Deckblatt Nr. 32

Bebauungsplan Ortskern I

Gemeinde : Kirchham
Landkreis : Passau
Regierungsbezirk : Niederbayern

BEBAUUNGSPLAN - ÄNDERUNG

Deckblatt Nr. 32

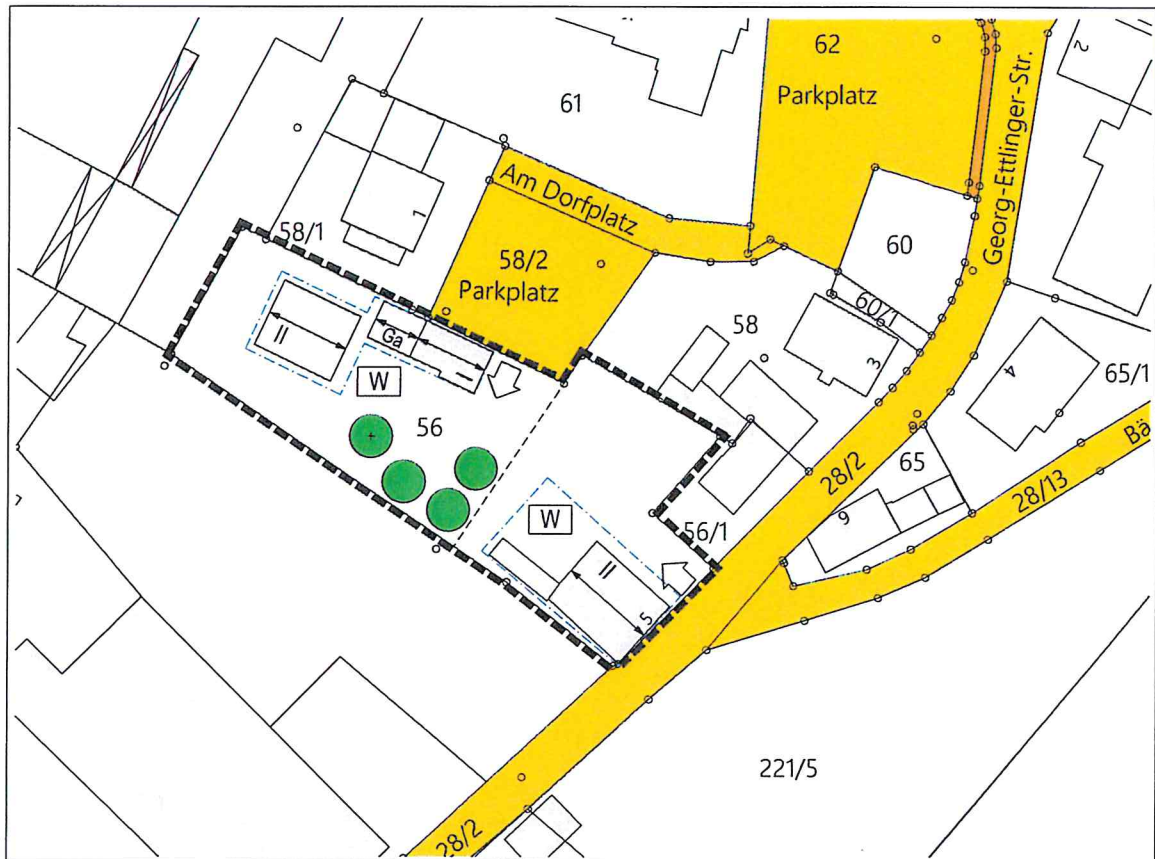
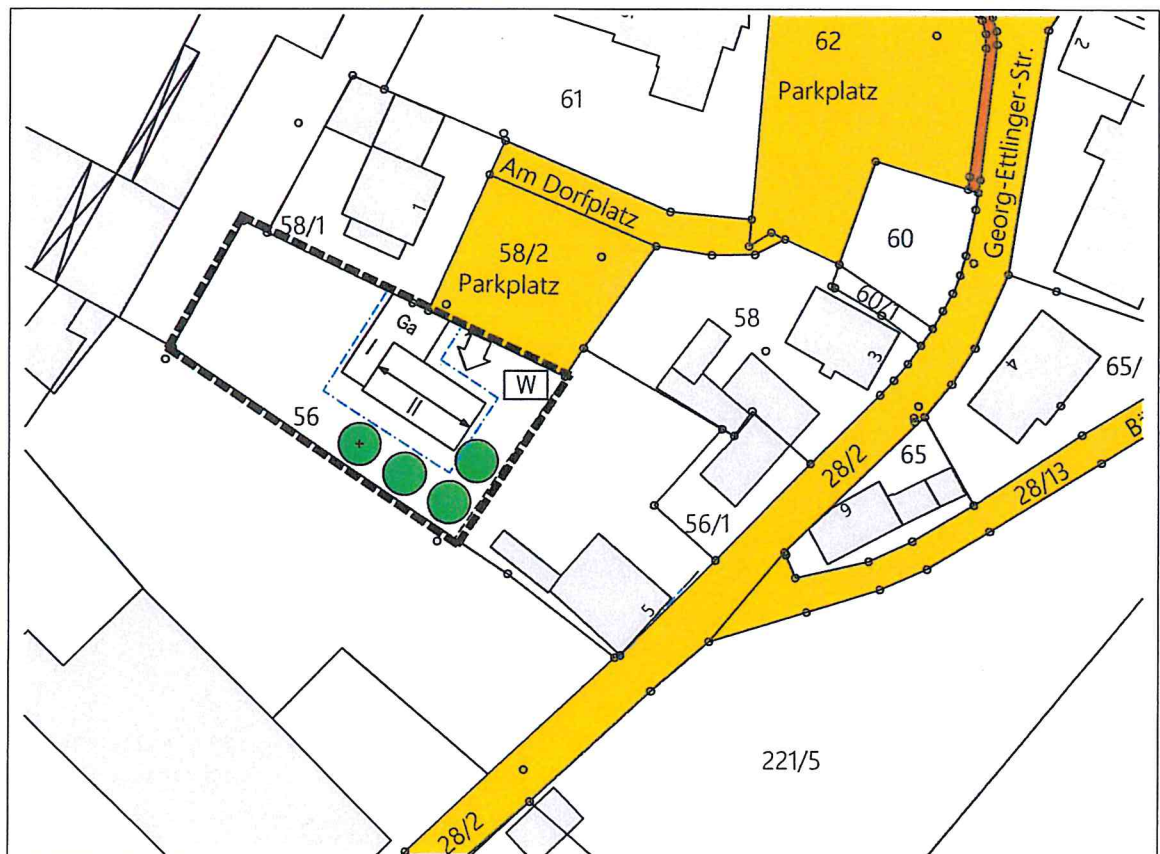
Die Änderungen/Ergänzungen betreffen das Grundstück Fl.Nr. 56

Bebauungsplan „Ortskern I“ vom 30.09.1985/19.04.1986 Bisherige Fassung	Neue Festsetzungen
0.3.5 Wandöffnungen Bei Fenster-Rohbaumaßen über 1,50 m ² sind Unterteilungen durch Sprossen vorzusehen.	Fensteröffnungen über 1,5m ² sind ohne Unterteilungen und liegende Formate zulässig.

0.3.6 Mischkonstruktionen Bei Putzfassade mit Holzverschalung Obergeschossen ist die Vorderkante der Holzschalung gegenüber der Putzkante zurückzusetzen.	Holzverkleidungen können gegenüber einer Putzkante auch vorspringen.

0.3.9 Dachform Die Dächer sind als symmetrische Satteldächer auszubilden.	Die Dächer von Anbauten und Garagen an das Hauptgebäude können als Flachdach ausgebildet werden.

0.3.9 Dachneigung 20° bis 30°	20° bis 32°
0.3.9 Dachdeckung Alle harten Dacheindeckungen, Farbe naturrot	Alle harten Dacheindeckungen, Farbe naturrot oder grau

0.3.9 Dachflächenfenster Nur in untergeordneter Zahl (max. 2 Stück je Dachfläche) zulässig. Die Größe darf 1 qm nicht überschreiten.	Max. 4 Stück je Dachfläche. Die Größe darf 1,5 qm nicht überschreiten.

0.3.10 Kniestock Bei Gebäuden mit 2 Vollgeschossen und zusätzlichem Dachgeschoss ist die Ausbildung eines Kniestocks nur bis zu einer Höhe von 20 cm zulässig.	Taufseitig mittlere max. Wandhöhe 6,50 m, gemessen an der Grundstücksgrenze der Garagenzufahrt.

0.3.12 Bei Neubauten ist der Traufenüberstand mit mind. 80 cm (...) auszuführen.	Bei Neubauten kann die Traufe ohne Überstand ausgeführt werden.
0.3.13 Bei Neubauten ist der Ortgangüberstand mit mind. 60 cm (...) auszuführen.	Bei Neubauten kann der Ortgang ohne Überstand ausgeführt werden.

0.4 Garagen und Nebengebäude Garagen- und Nebengebäude sind gestalterisch dem Hauptgebäude anzupassen.	Garagen- und Nebengebäude können abweichend vom Satteldach des Hauptgebäudes mit einem Flachdach ausgeführt werden.

0.4.7 Garagentore Bei Garagen zu Wohnhäusern sind Garagentore aus Metall nur als Rahmenkonstruktionen zulässig. Die Füllungen sind durch Holzverbretterungen herzustellen.	Bei Garagen zu Wohnhäusern sind Garagentore und Sektionaltore aus Metall zulässig.
